Bureau  
d'audiences  
publiques sur  
l'environnement

Rapport 268

# Projet de construction de la voie de contournement de Rouyn-Noranda, route 117

Rapport d'enquête et d'audience publique

Figure 1 Le projet de construction de la voie de contournement de Rouyn-Noranda, route 117

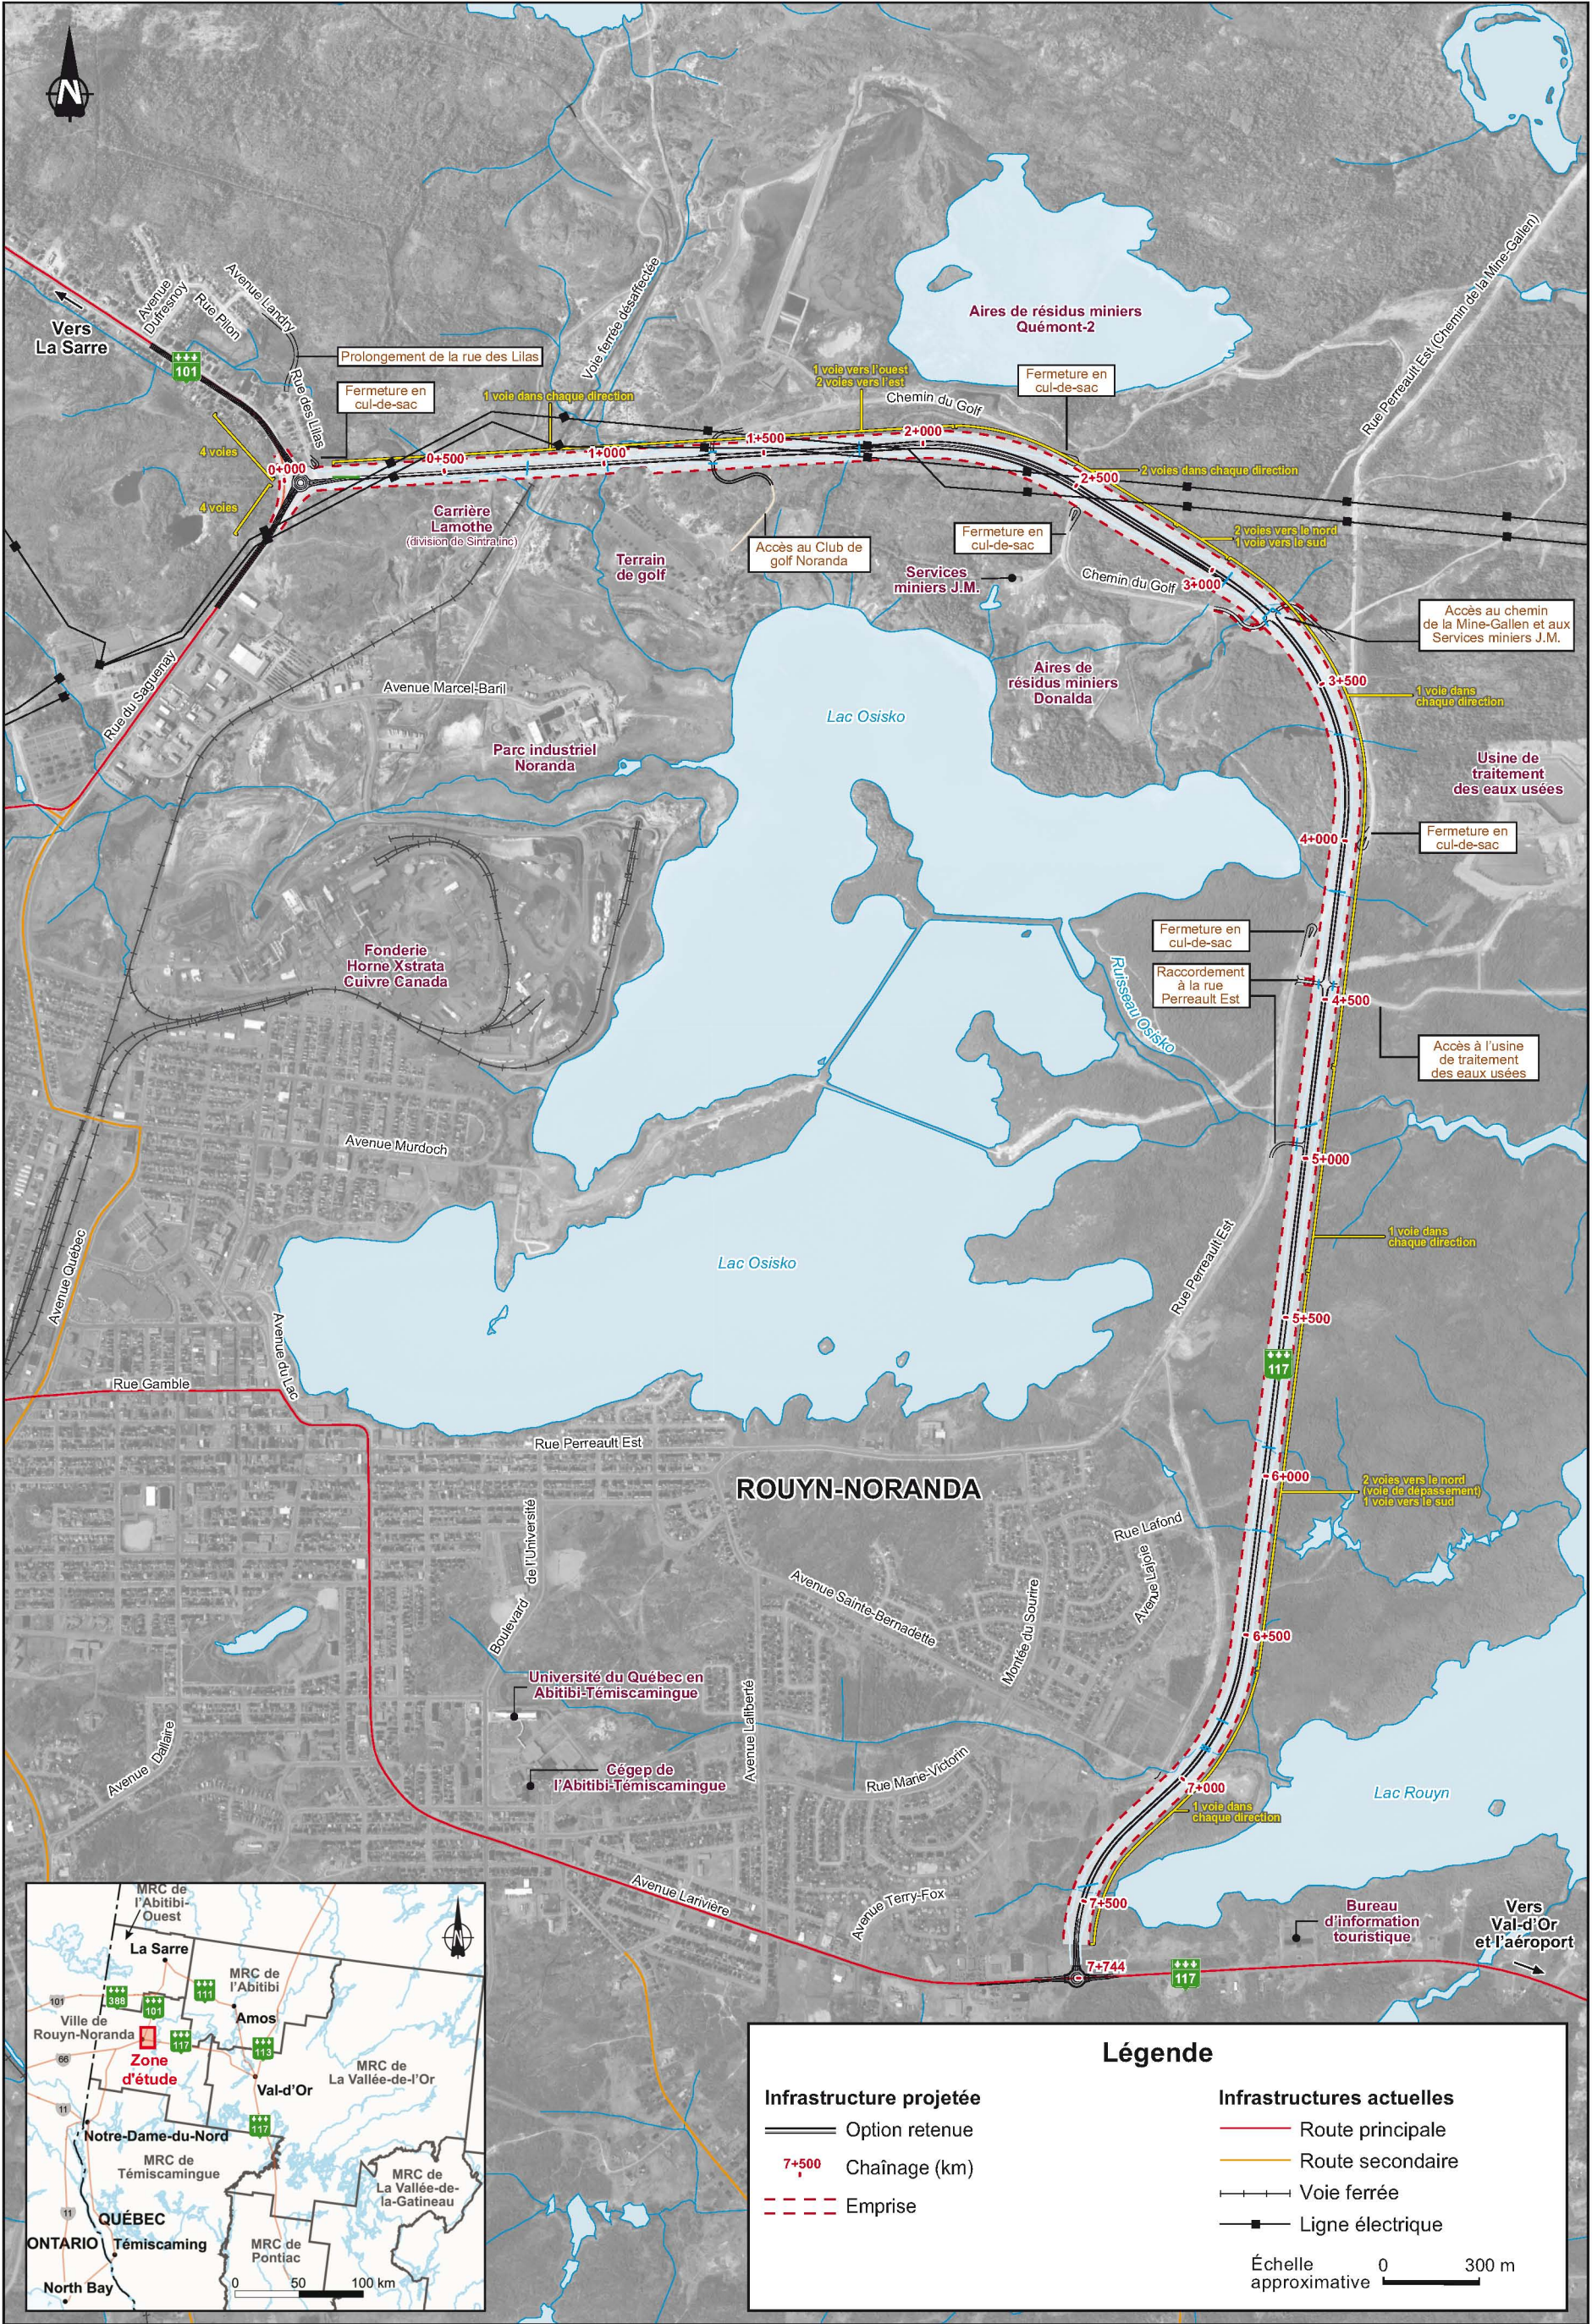
Le Ministère prévoit quatre accès avec le réseau routier de la ville pour desservir des entreprises et le milieu urbanisé situés à proximité de la voie de contournement (figure 1) :

L'emprise de la nouvelle route s'insérerait dans un corridor routier existant formé par le chemin du Golf et la rue Perreault Est. Ainsi, de chaque côté de la voie de contournement, le Ministère prévoit la fermeture en cul-de-sac du chemin du Golf à la hauteur du chaînage 2+500, de même que de la rue Perreault Est entre les chaînages 4+100 et 4+300 (figure 1).

Initialement, le carrefour en T de la rue Perreault Est n'était pas prévu et a été ajouté par le Ministère pour répondre à une demande de la Ville de Rouyn-Noranda (figure 1). La Ville veut donner un accès au secteur urbanisé existant à partir de la voie de contournement, ainsi qu'à un lotissement résidentiel à l'est de cette voie prévu dans un horizon de dix à quinze ans. La Ville propose également d'y aménager un stationnement d'environ 25 places pour les usagers du boisé et des sentiers récréatifs. Ce raccordement permettrait de désaffecter un segment de la rue Perreault Est, là où un pont exigerait des travaux de rénovation (DA29, p. 2 ; M. Yves Coutu, DT1, p. 22 à 24 ; Ville de Rouyn-Noranda, DM9, p. 11).

La voie de contournement traverserait une dizaine de petits cours d'eau, nécessitant l'aménagement de structures de franchissement telles que des ponceaux (figure 1). La caractérisation chimique de l'eau de surface effectuée par le ministère des Transports montre des dépassements de critères de qualité pour les métaux. Cette observation est cohérente avec la contamination des sols environnants décrite précédemment (PR3.1, p. 87 et 88 ; M. Bernard Fournier, DT2, p. 37). Quant au potentiel d'habitat pour le poisson, le Ministère note : « [...] il ne fait aucun doute que les usages miniers et industriels du secteur ont contribué à restreindre ce potentiel au cours des ans et ce, malgré la présence de lacs et de cours d'eau importants à proximité » (PR3.2, annexe 9.1, p. 14).

Figure 2 Les variantes de tracés

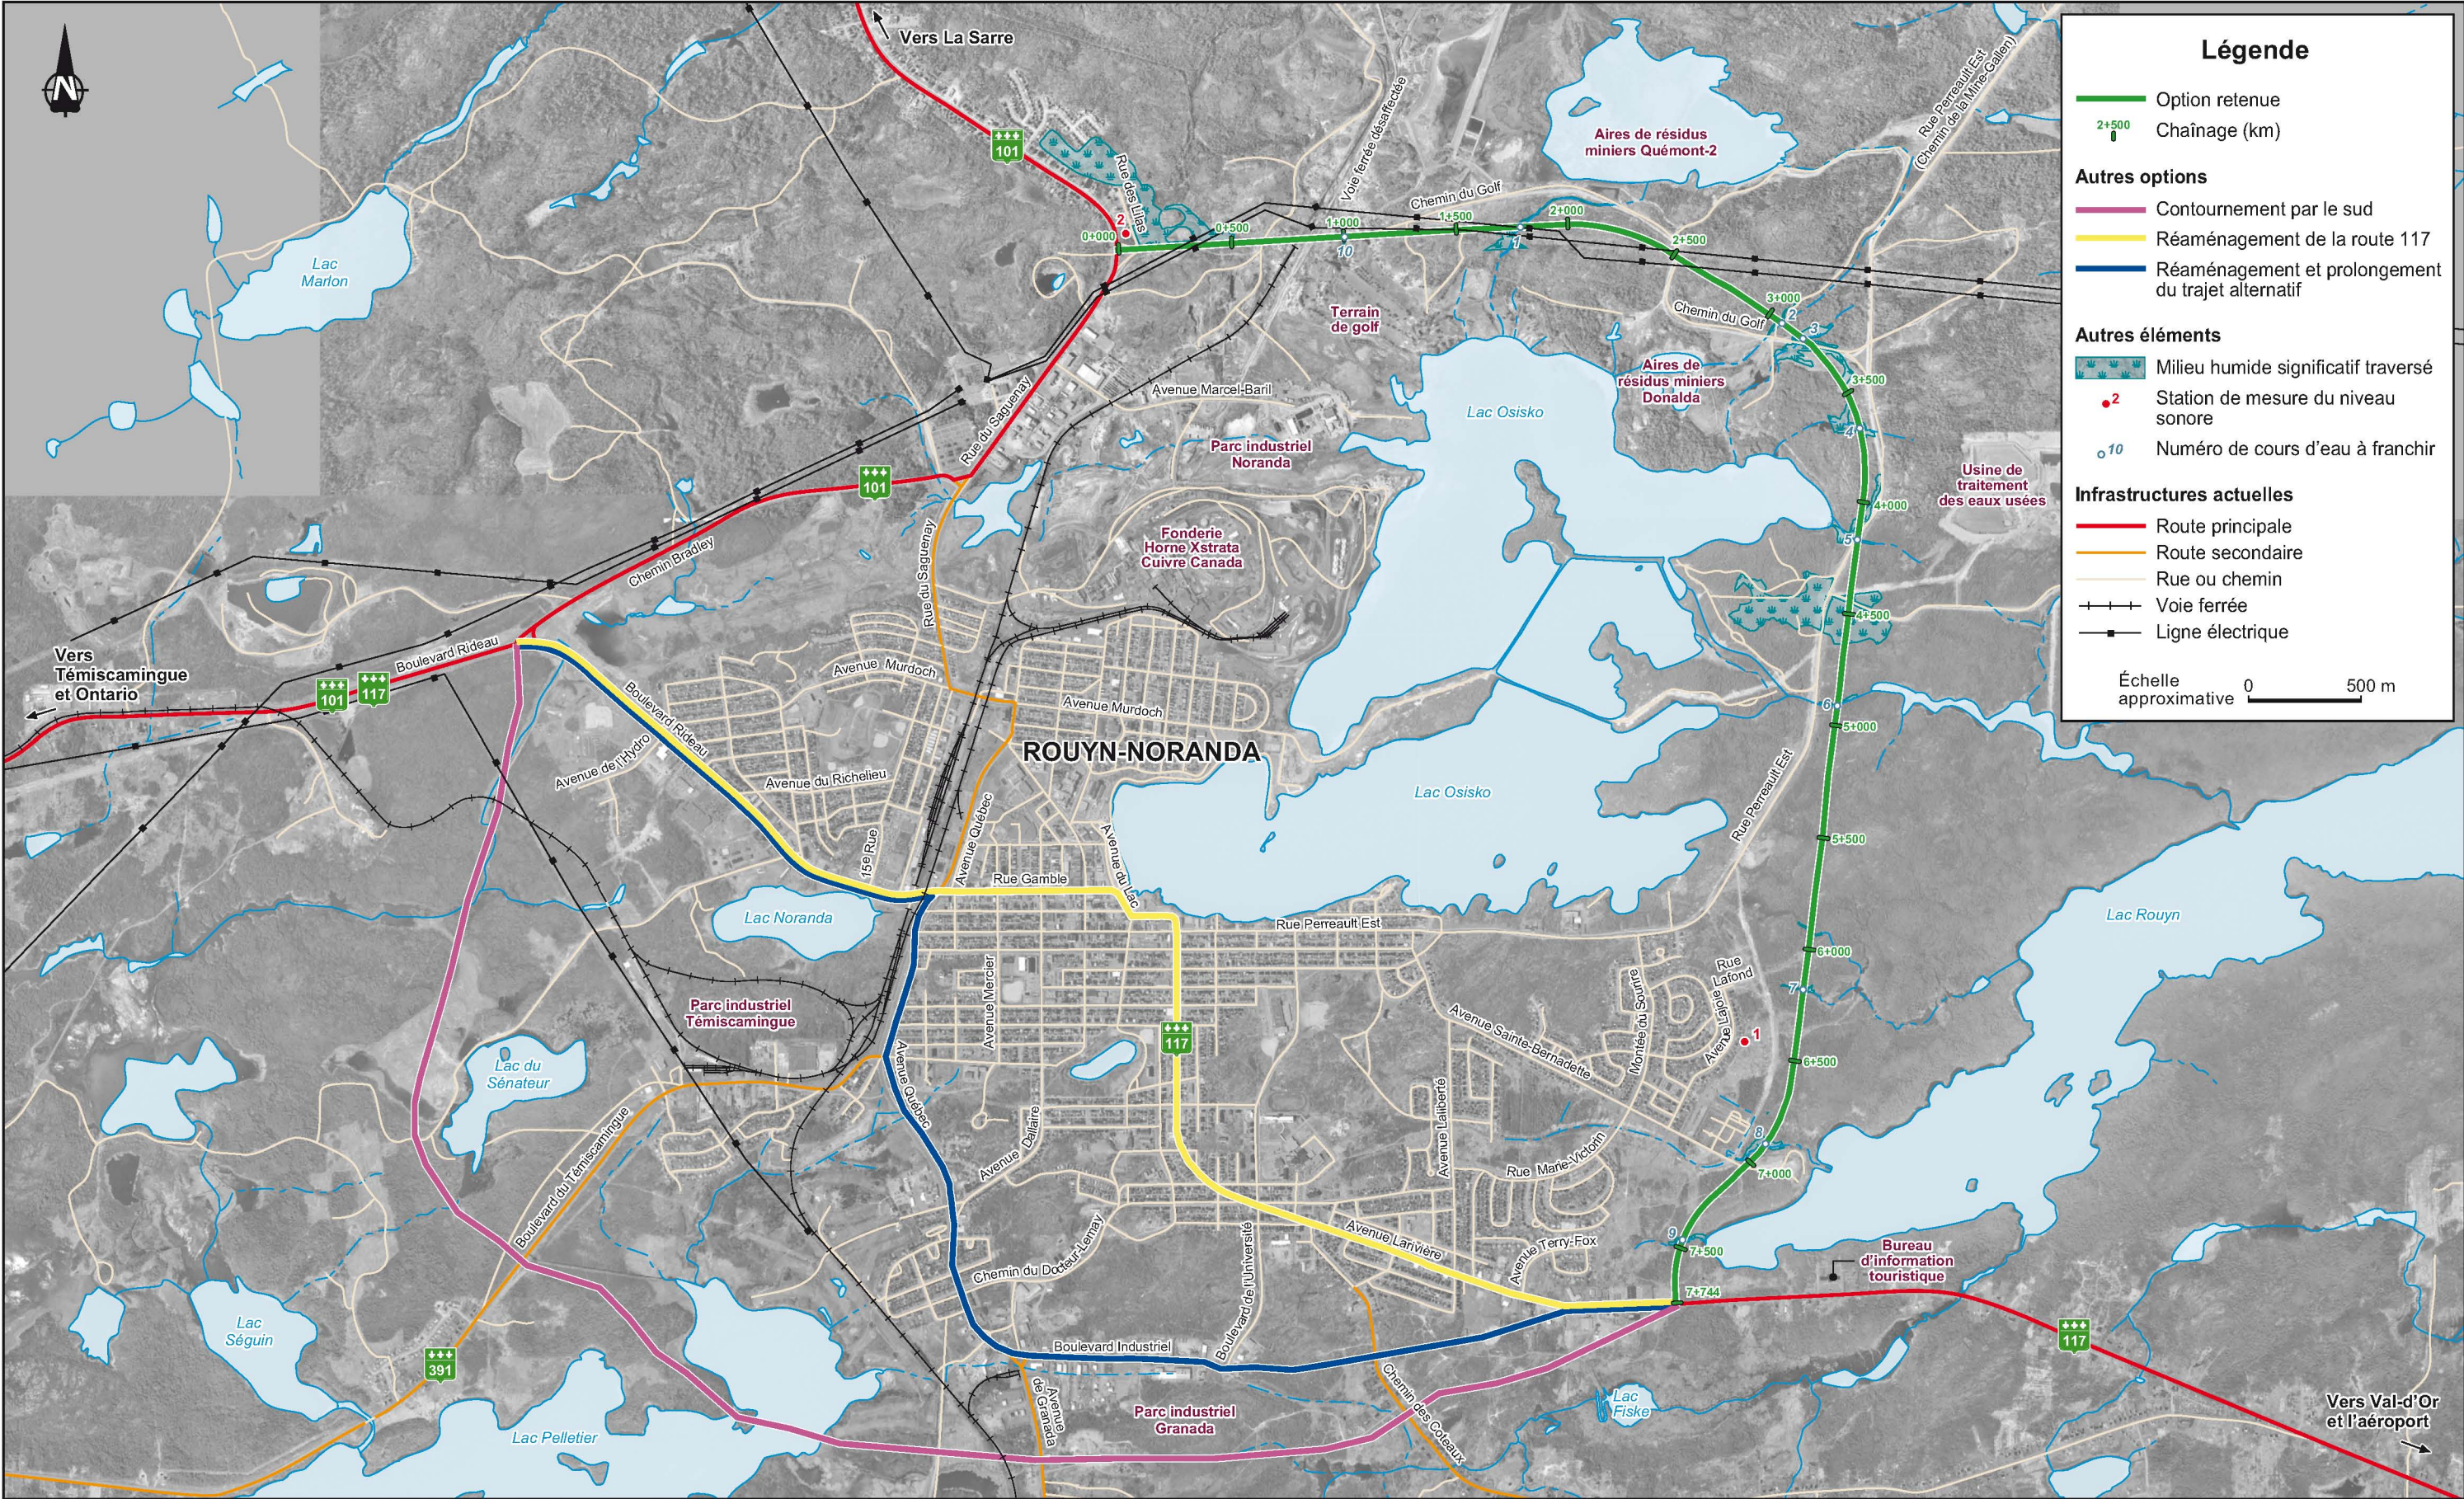
Le projet de contournement a été ravivé par le ministère des Transports au début des années 2000. Le Ministère a alors étudié quatre options (figure 2), à savoir :
